FORMATO CALIFICACION TECNICA DE INMUEBLES (COMPONENTE URBANISTICO E INFRAESTRUCTURA) PARA SERVICIO DE COMEDORES

1.1 PROPONENTE:	**ASOCIACION MUJER CABEZA DE FAMILIA SAN CARLOS**	**1.5 No. DE PROCESO:**	**SDIS-DCT-092-001-2021**	**1.8 CAPACIDAD MÍNIMA DEL PLIEGO:**	**400**	**1.12 PROYECTO:**	**PROYECTO 7745 *Compromiso por una alimentación integral en Bogotá***
1.2 FECHA DE DILIGENCIAMIENTO:	**21/04/2021**	**1.6 LOCALIDAD:**	**FONTIBON**	**1.9 BARRIO:**	**VILLA CARMENZA-**	**1.13 MODALIDAD:**	**Comedores**
1. 3 DIRECCIÓN:	**KR 111A 17A 14**			**1.10 CHIP:**	**AAA0080LBNN**	**1.14 SECTOR CATASTRAL:**	**006417 24 04 001 00000**
1.4 TELÉFONO:	**7600410, 3118829119**	**1.7 TIPO DE CLIMA:**	**FRIO**	**1.11 USO ACTUAL:**	**COMEDOR**	**1.15 MATRICULA INMOBILIARIA:**	**50C 00000000**

IDENTIFICACION	
PROYECTO :	PROYECTO 7745 *Compromiso por una alimentación integral en Bogotá*
PROCESO COMPETITIVO:	SDIS-DCT-092-001-2021
NOMBRE PROPONENTE	ASOCIACION MUJER CABEZA DE FAMILIA SAN CARLOS
DIRECCION DEL PREDIO	KR 111A 17A 14

DESCRIPCIÓN: Área de identificación y registro

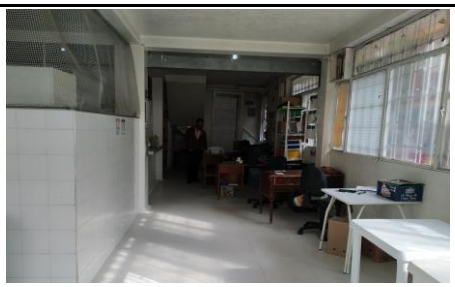
6.1.11 Baños para participantes
- 56. Cuenta con baños accesibles a usuarios de sillas de ruedas

DESCRIPCIÓN: Lavamanos y desinfeccion

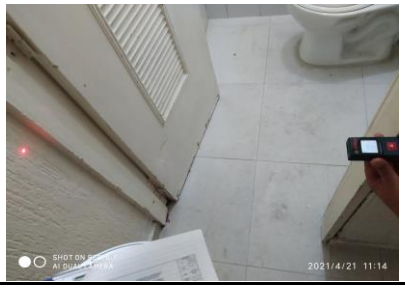
6.1.10 Lavado de manos y desinfección.(Bioseguridad)
- 45. Lavamanos en buen estado (Ley 9 de 1979 - Articulo 186)
- 46. Los acabados de piso en el área de Lavado de manos y desinfección son en baldosa o epóxicos industriales, antideslizantes y se encuentran en buen estado, sin fracturas ni vencimientos y debidamente emboquillados (LEY 9 DE 1979- ARTICULO 193.)
- 47. Los acabados de muros del área de Lavado de manos y desinfección deben ser superficies lisas, de fácil limpieza y desinfección - no se acepta ladrillo a la vist
- 48. El acabado de cielo raso del área de Lavado de manos y desinfección cuentan con un acabado que permita la fácil limpieza y desinfección. ("LEY 9 DE 1979 - ARTICULO 195).
